Réponses aux recommandations émises par l'ARS

Objet : ICPE : Autorisation environnementale unique, SARL ANQUEZ , Dizy-le-Gros (02)

Installation classée : SARL ANQUEZ , Dizy-le-Gros

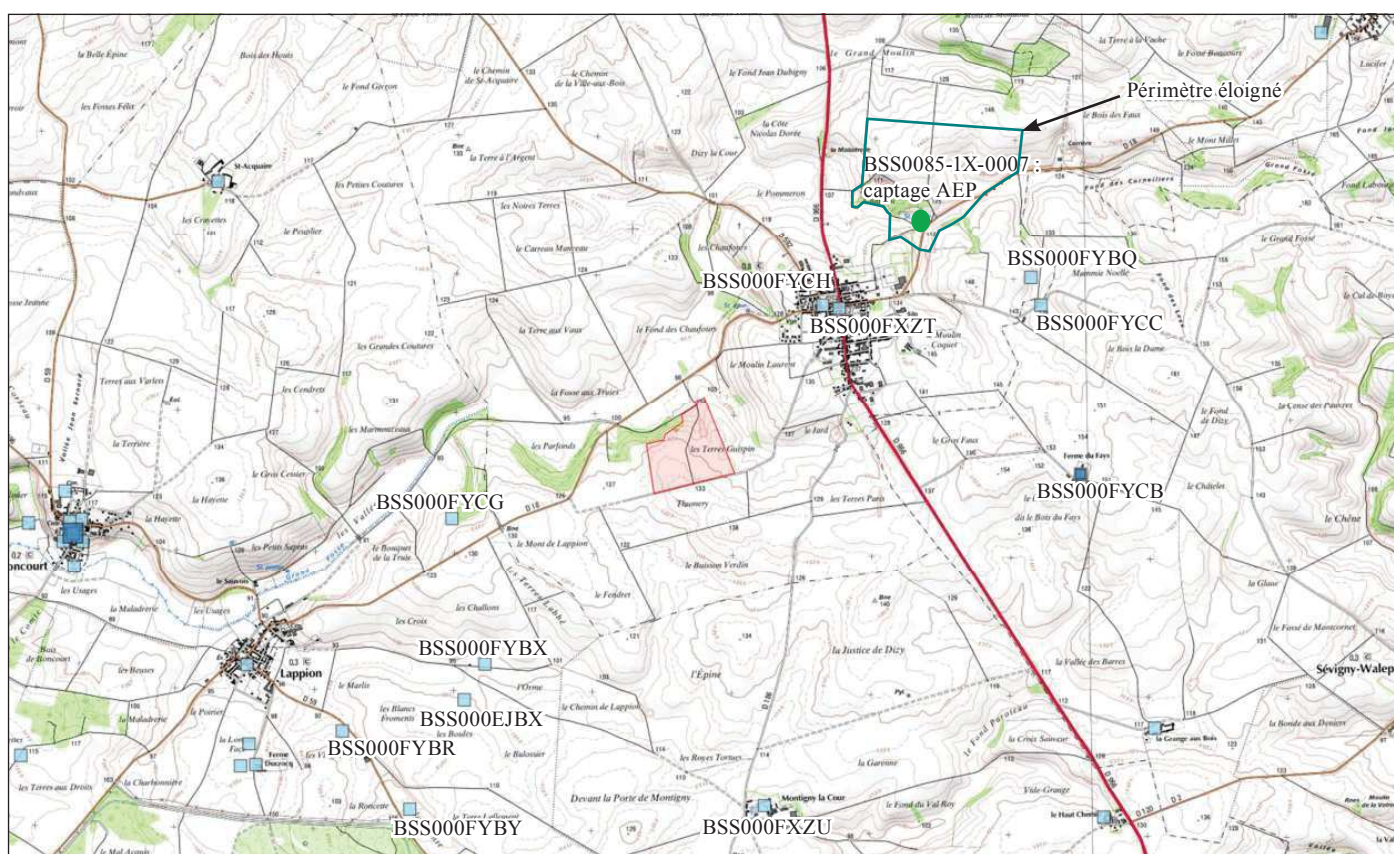
Eaux destinées à la consommation humaine

Le site ne recoupe pas les périmètres de protection de ce captage d'eau destinée à la consommation humaine.

A partir de la Banque de Données du Sous-Sol (Infoterre) et de l'enquête de terrain, un inventaire a permis de recenser 11 ouvrages jusqu'à 3 km autour du site et un captage AEP (Alimentation en Eau Potable) sur la commune de Dizy-le-Gros (voir carte à suivre).

Le plus proche (n° BSS000FYCH) se situe à environ 1000 m au nord-est de la carrière, dans le bourg de la commune de Dizy-le-Gros. Un seul captage AEP est compris dans la zone d'étude, à 2,0 km du site, (BSS0085-1X-0007). Le projet se situe en dehors des périmètres de protection du captage. Le périmètre éloigné est localisé sur la carte précédente.
